Titel der Unterlage: Zusätzliche Kritikalitätsbetrachtung auf Basis der Hinweise im TÜV-Zwischenbericht (ET-B-47-REV-1)	Seite:	I.
	Stand:	01.12.1991

**Zusätzliche Kritikalitätsbetrachtungen auf der Basis der Hinweise
im TÜV- Zwischenbericht**

INTERNER ARBEITSBERICHT

ET-IB-47-REV-1 | Rev..

Abb. 3: Rechenmodell für die Spaltstoffverteilung in einem Container Typ III nach /4/

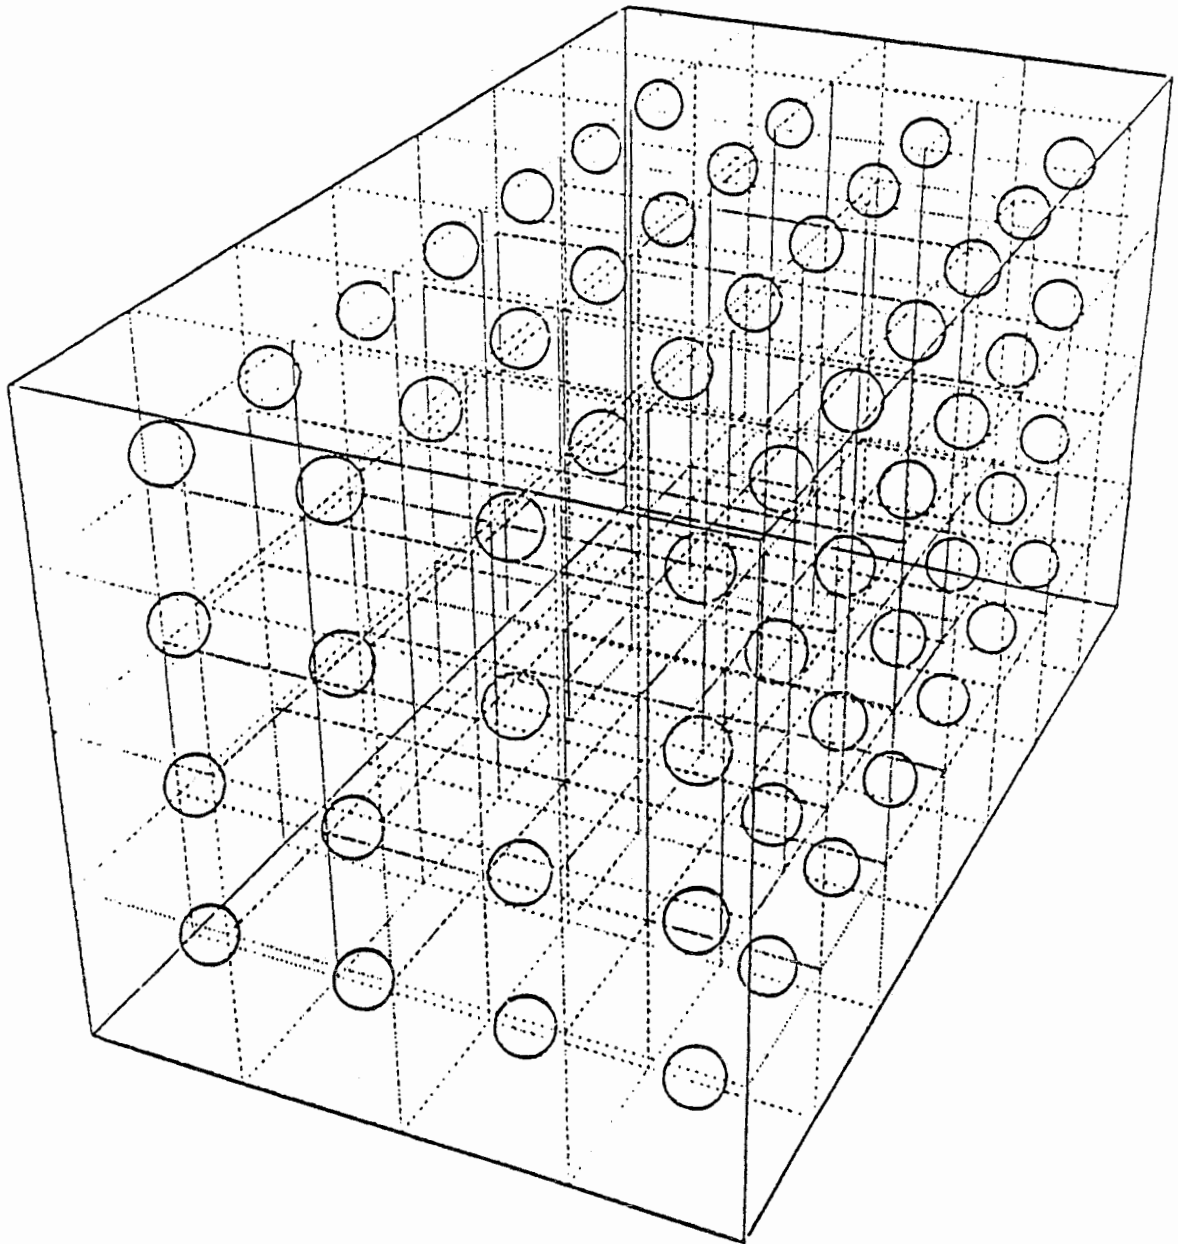
In /4/ sind zur Kritikalitätssicherheit von Abfallgebänden bei Transport und Zwischenlagerung in den übertägigen Anlagen bereits Rechnungen zur Betriebsphase des Endlagers Konrad durchgeführt worden. Dabei ist als konservativster Fall eine modellhafte Stapelanordnung von 2 x 2 x 2 Containern des Typs III (vgl. Abb. 2) mit nicht fixierten Plutonium-haltigen Abfällen zugrunde gelegt worden.

Ausgehend von einer Begrenzung der Massenkonzentration auf 50 g an spaltbaren Stoffen pro 100 l Abfallprodukt sind verschiedene Modelle der Spaltstoffverteilung im Container berechnet worden. Hierbei hat sich eine kugelförmige Verteilung von 50 g Pu 239 (bei optimaler Wassermoderation) je 100 l Würfelvolumen als reaktivste Konfiguration erwiesen (Abb. 3). Der berechnete Multiplikationsfaktor liegt für dieses Modell bei nur 0,5, obwohl durch die volle Ausschöpfung des Konzentrationsgrenzwertes die zulässige Pu-Masse je Container um das 25fache zu hoch angesetzt worden war (5,6 kg Pu 239 bei einem zulässigen Wert von 220 g).

Der Wert von 5,6 kg Plutonium ergibt sich dabei aus der gewählten Modellierung des Containers (vergl. Abb. 3).

Durch diese konservative Abschätzung wird auch der große Sicherheitsabstand verdeutlicht, der aufgrund der zusätzlich einzuhaltenden restriktiven Massenbegrenzungen für spaltbare Radionuklide gegeben ist.

Abb. 4: Maximale Belegung der Pufferhalle mit Transporteinheiten.

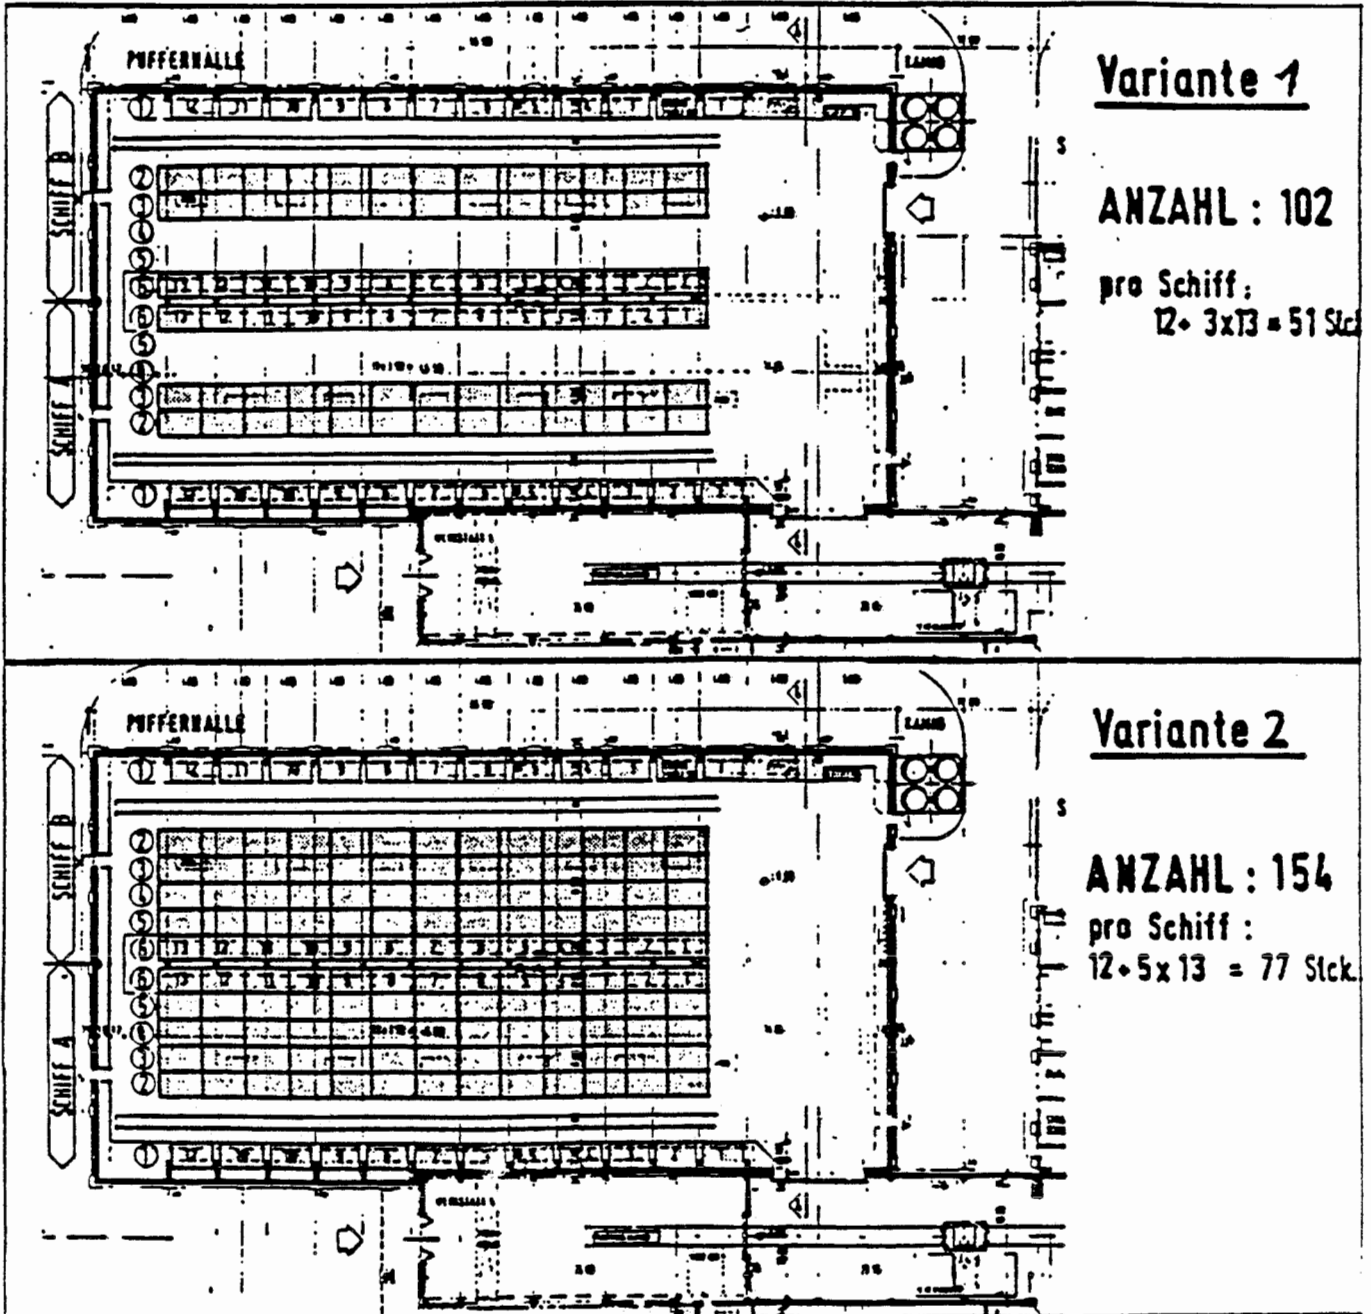
Im Hinweis H 1.7.2-4 wird darauf abgehoben, daß in den vorgelegten Nachweisen zur Kritikalitätssicherheit eine Anordnung von spaltbaren Abfällen in der Pufferhalle nicht betrachtet worden ist. Ein Verweis auf die Einhaltung der Transportvorschriften /3/ und auf die erbrachten Nachweise für Stapelabschnitte in der Einlagerungskammer wird vom Gutachter nicht als ausreichend angesehen.

Aufgrund der vorgesehenen Einlagerungs- und Pufferungsstrategie im geplanten Endlager Konrad ist als mögliche Konfiguration von Abfallgebänden in der Pufferhalle im ungünstigsten Fall eine einschichtige Anordnung von 12 x 13 Containern (vgl. Abb. 4) zu unterstellen. Dazu ist anzumerken, daß die maximale Belegung von 154 Stellplätzen in der Pufferhalle nur für den Fall einer innerbetrieblichen Störung vorgesehen ist und in der Praxis nicht damit zu rechnen ist, daß alle gepufferten Abfallgebände die in der Rechnung unterstellte Massenkonzentration spaltbarer Stoffe im Abfallprodukt ausschöpfen.

In einer Kritikalitätsrechnung hierzu wurde eine in zwei Dimensionen infinite, einstöckige Containerlagerung berechnet. Für den Inhalt der Container wurde das oben beschriebene Modell gewählt, als Bodenreflektor wurden 50 cm Beton, als Deckenreflektor volle Wasserreflektion angesetzt (Abb. 5). Die Dichte des Moderators zwischen den kugelförmigen Spaltstoffzonen wurde in verschiedenen Rechenläufen variiert. Die Ergebnisse der Monte-Carlo-Rechnungen (SCALE 27 Gruppen Wirkungsquerschnitte, KENO 4) sind in Tabelle 1 dargestellt. Die berechneten k-Werte liegen in allen Fällen nahe bei oder unterhalb von 0.5.

Das verwendete Rechenmodell deckt auch mögliche Konfigurationen von anderen Abfallgebinden in der Pufferhalle ab. Bei Beton- und Gußbehältern gilt ebenfalls die Konzentrationsbegrenzung von 50 g Spaltstoff pro 100 l Abfallprodukt. Wegen der kleineren Behältervolumina und der größeren Wanddicken (ca. 15 cm Beton bzw. 3 cm Guß) ist eine stärkere Separation der Spaltstoffteilmengen in den einzelnen Abfallgebinden gegeben als im Containermodell, so daß hier noch niedrigere k-Werte zu erwarten sind.
